Deckblatt

A20 – Nord-West-Umfahrung Hamburg

Bau-km 10+410 – Bau-km 11+280

Höhenplan A20
Richtung Bad Segeberg

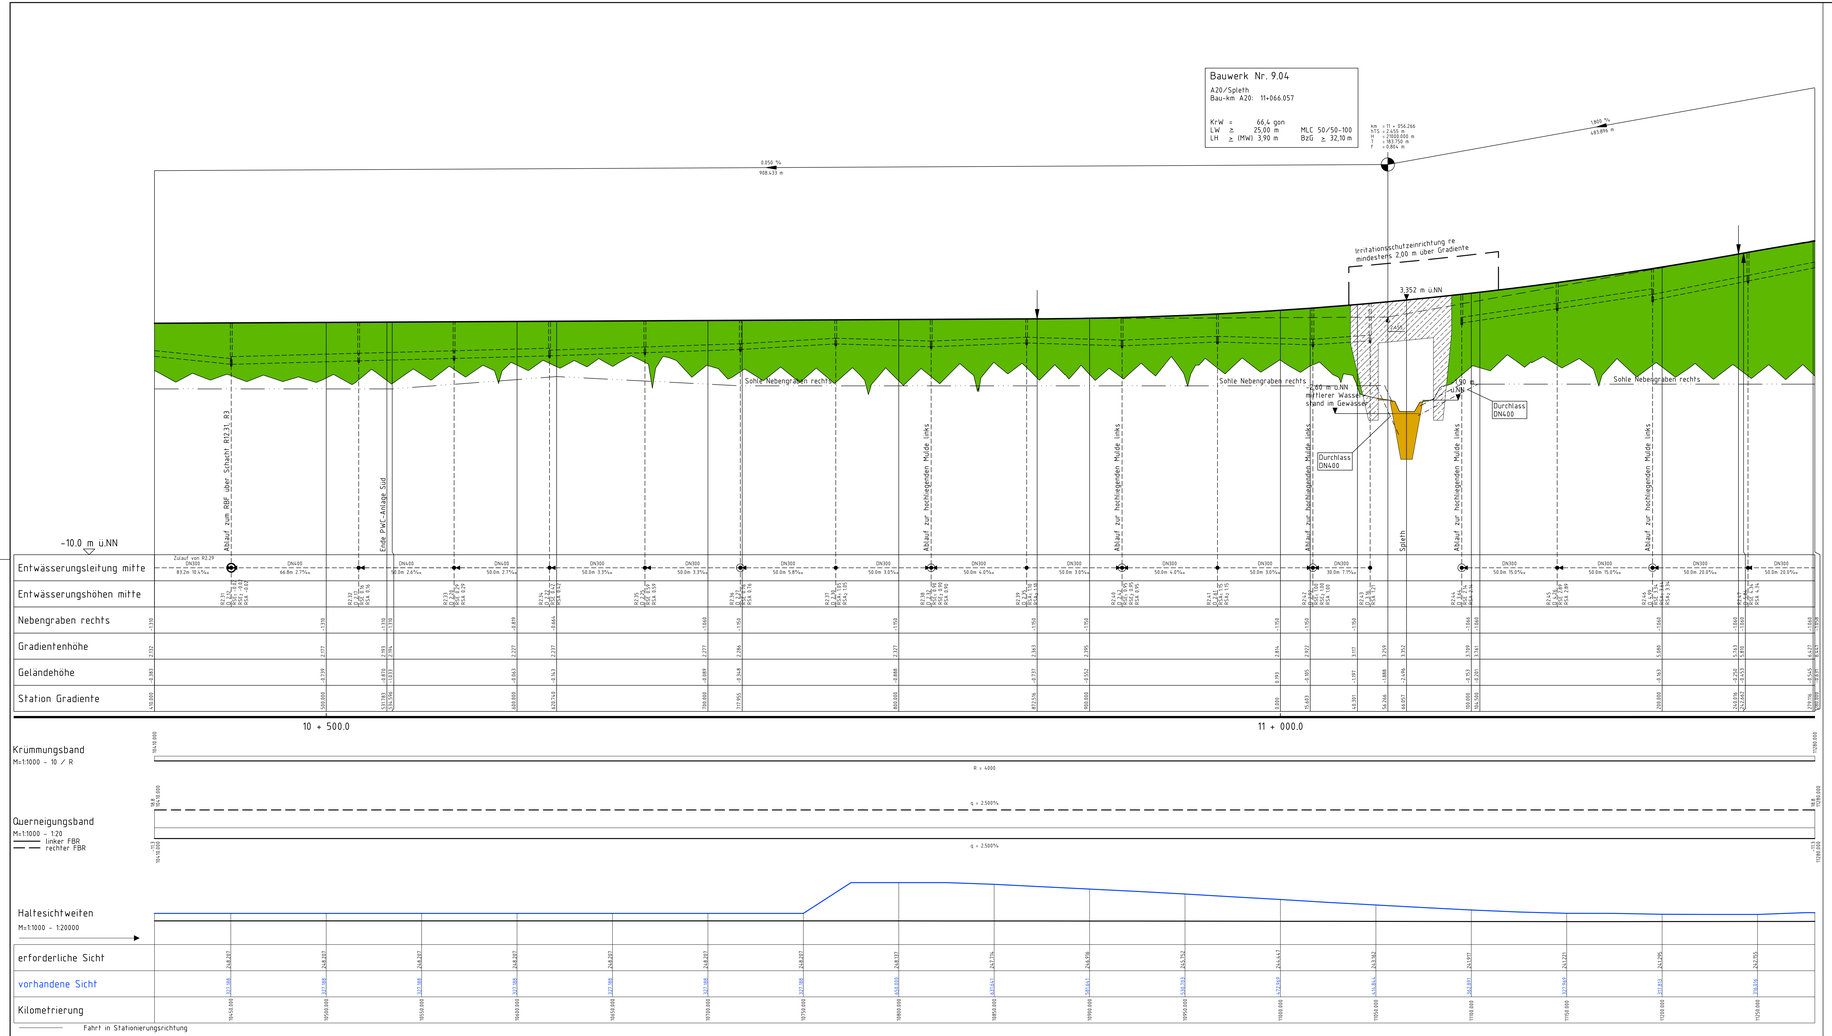
Nr.	Art der Änderung	Datum	Name
11	Anpassung Höhenlage Entwässerungsleitung im Mittelstreifen von Bau-km 11+095 (Schacht R 2.44) bis Bau-km 12+218 (Schacht R 3.12, Blatt 6)	03/2020	Wul/Han
10	Anpassung Entwässerungsleitung im Mittelstreifen von Bau-km 10+367 (Schacht R 2.29, Blatt 3) bis Bau-km 10+450 (Schacht R2.31)	03/2020	Wul/Han
9	Anpassung Gestaltung, Abmessungen und Lage Bauwerk Nr. 9.04, Anpassung Straßenentwässerung A20 an die geänderte Bauwerksgestaltung	03/2020	Wul/Han
8	Änderung Gradiente A20 von Bau-km 10+873 bis Bau-km 12+324 (Unterführung Bahn) mit Anpassung des Straßenentwässerungssystems der A20	03/2020	Wul/Han
7	Änderung Irritationschutzeinrichtung rechts	03/2020	Wul/Han
6	Anpassung Bermenhöhe "Spleth"	11/2017	Wul/Han
5	Anpassung Entwässerungssystem (Kanal im Mittelstreifen) im Bereich der PWC-Anlage Nord	03/2015	Wul/Han
4	Anpassung des Bauwerkskastens, I.-K.- Wand	03/2013	Wul/Stm

3	Änderung Haltesichtweiten	03/2013	Wul/Stm
2	Änderung/Ergänzung Straßenentwässerungssystem, Grabengradienten	03/2013	Wul/Stm
1	Planänderungen: Legende, Geländedarstellung, Schnitte u.w.	03/2013	Wul/Stm
